ANALOG MODULAR SYSTEM A-100

A-155 Analog/Trigger Sequencer

Rückgängigmachung der Modifikationen bei Betrieb mit A-154 Undo of Modifications for combination with A-154

Trigger Board A-155-2/3

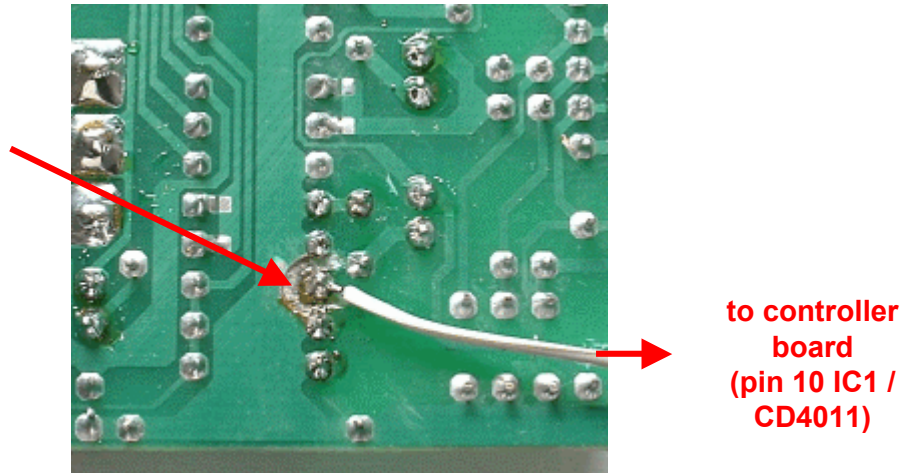
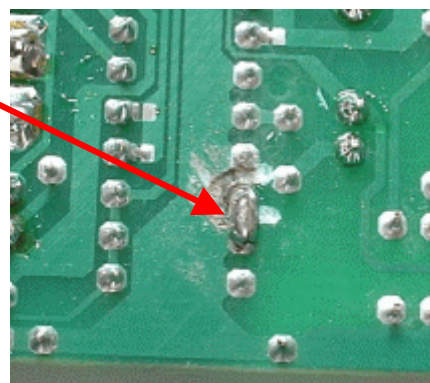
- pin 6 of IC3/CD4053 (Inhibit) was separated from GND (track has been removed)
- pin 6 of IC3/CD4053 has been wired to pin 10 von IC1/CD4011 on the Controller board

(The modifications prevent for trigger 1 and trigger 2 that an output remains in "high" state if the sequence is stopped and the current step is activated. If the modification is carried out both trigger outputs turn to low if the sequence is stopped.)

The modification has to be removed if the A-155 is combined with the Sequencer Controller A-154 as in this case the start/stop information comes no longer from the controller board of the A-155!

**Remove wire and connect pin
6 to GND again.**

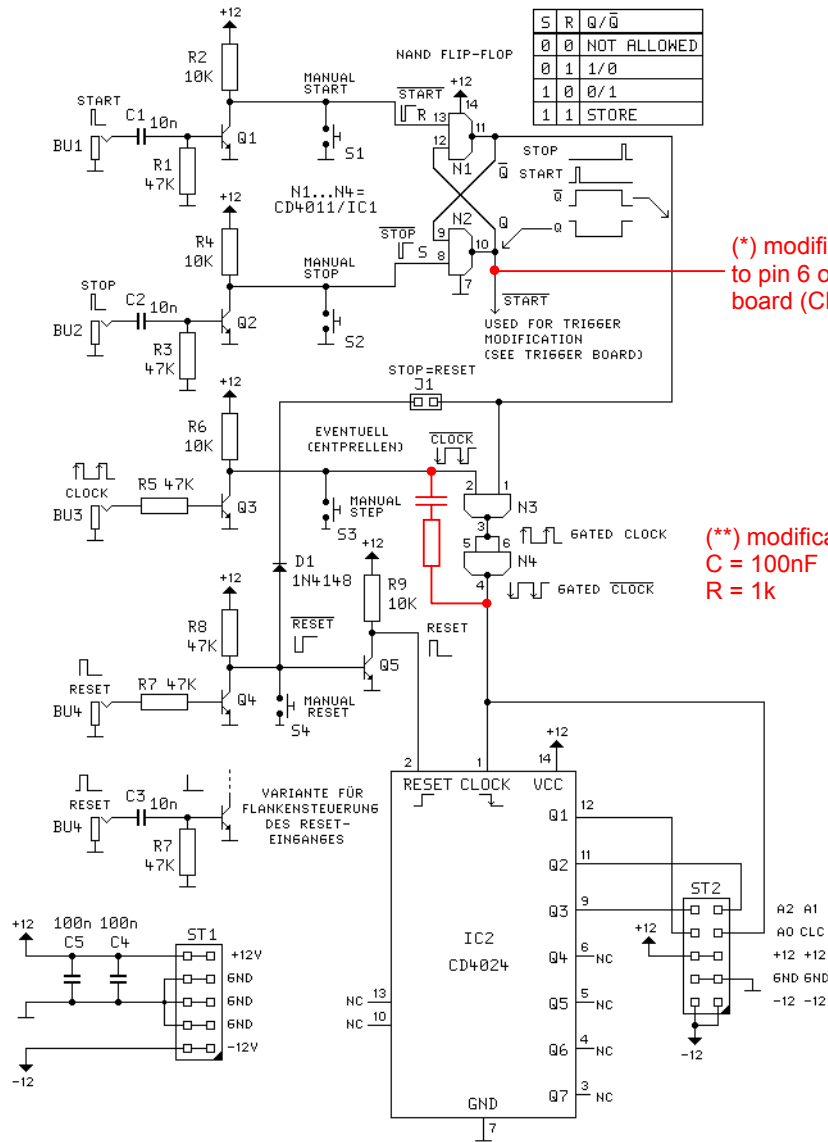
C1, C2 DURCH WIDERSTÄNDE ERSETZEN UND R1, R3 WEGLASSEN → PEGELSTEUERUNG STATT FLANKENSTEUERUNG
 MANUAL STEP GEHT NUR, WENN STEP-BUCHSE OFFEN IST (ODER LOW-PEGEL ANLIEGT)
 MANUAL RESET GEHT NUR, WENN RESET-BUCHSE OFFEN IST (ODER LOW-PEGEL ANLIEGT)

(*) the modification prevents for trigger 1 and trigger 2 that an output remains in "high" state if the sequence is stopped and the current step is activated. If the modification is carried out both trigger outputs turn to low if the sequence is stopped.

The modification has to be removed if the A-155 is combined with the Sequencer Controller A-154 as in this case the start/stop information comes no longer from the controller board of the A-155!

(**) this modification debounces the manual clock button but it also reduces the maximum clock frequency of the sequence to about 100Hz. For applications with a clock frequency in the audio range (e.g. graphic VCO) this modification is not suitable. The 1k resistors is necessary (with 100nF only the CD4011 can be destroyed). It is not necessary to remove this modification if the A-155 is used in combination with the A-154.

**This modification can
remain unchanged**

**Remove this wire
(leads to pin 6 of
IC3/CD4053 on the trigger
board)/Triggerplatine**
